令和7年度新宿御苑日本館御殿工事の入札に対する質問への回答（7月31日掲載①）

令和7年度新宿御苑日本館御殿工事の入札に対する質問への回答（7月31日掲載②）

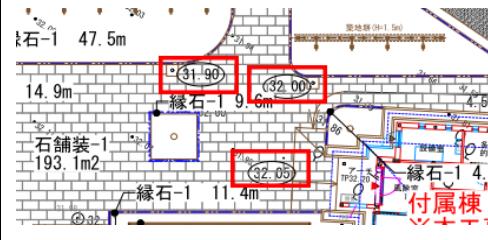
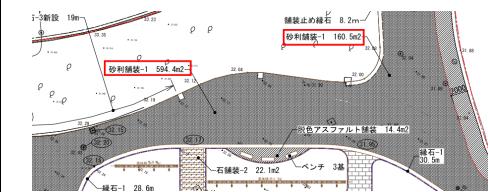
61	A-40・61	また、建具表にWD-2(収納)がありますが建具キーフランにありません。上記回答が収納となる場合は建具キーフランのWDB-5(PS)をWD-2に読み替えるものと考えて宜しいでしょうか。 (WDB-5とWD-2のどちらかは該当無しと考えて宜しいでしょうか。)	WDB-5を中止し、WD-2を見込むものとする。

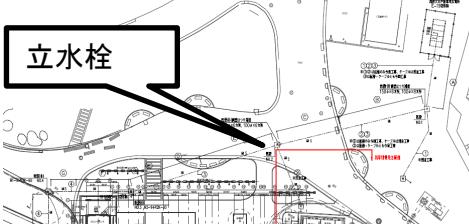
No.	図面番号	質問	回答
86	A-43	G-1について、建具表形状分類に18枚引硝子障子とあります。姿図は17枚の図示で相違しています。姿図を正とし「17枚引硝子障子」と考えて宜しいでしょうか。	よい。
		(外構関係)	
87	A-07	木造特記仕様書(その1-7) 22舗装工事 路床 路床の材料 (22.2.2、3、5)(表22.2.1)に於いて、盛土はA種、B種のどちらも採用とされておりますが、基本的にはB種を採用とし、盛土が根切量を超えた分はA種を採用するものと考えて宜しいでしょうか。	よい。
88	A-12 L-01	確認となります。外構掘削開始レベルはA-12 現況図の既存建物解体後GL=平均32.10及び建物周りはL-01 現況平面図に記載されているものと考えて宜しいでしょうか。	よい。
89	L-03	外構舗装計画高さはL-03 園路広場施設配置平面図に記載されている○に囲まれた下図の赤枠で示したものと考えて宜しいでしょうか。 また、その他の○に囲まれた記載のない舗装範囲は現況図に記載されたものに倣うと考えて宜しいでしょうか。 異なる場合は外構舗装計画高さのわかる図面を御示下さい。  	よい。
90	L-03	園路広場施設配置平面図に於いて、敷地北側に同じ範囲内で記載数量が相違しているものが御座います。 下図の赤枠で示した「砂利舗装-1 160.5m <sup>2</sup> 」及び「砂利舗装-1 594.4m <sup>2</sup> 」が示す範囲を御指示下さい。  	砂利舗装-1 160.5m <sup>2</sup> は誤りである。砂利舗装-1 594.4m <sup>2</sup> を正とし、図示する範囲である。
91	L-10 M-19 M-20	M-19屋外配管図に於いて、新設舗装詳細図として脱色アスファルト舗装詳細図(非透水性)が記載されておりますが、L-10 詳細図-2に記載されている脱色アスファルト舗装の断面図(透水性)と相違しており舗装範囲も記載されていません。 断面はL-10 詳細図-2(透水性)に倣うものと考えて宜しいでしょうか。 異なる場合は、M-19で記載されている脱色アスファルト舗装(非透水性)の範囲と断面詳細を御指示下さい。	よい。
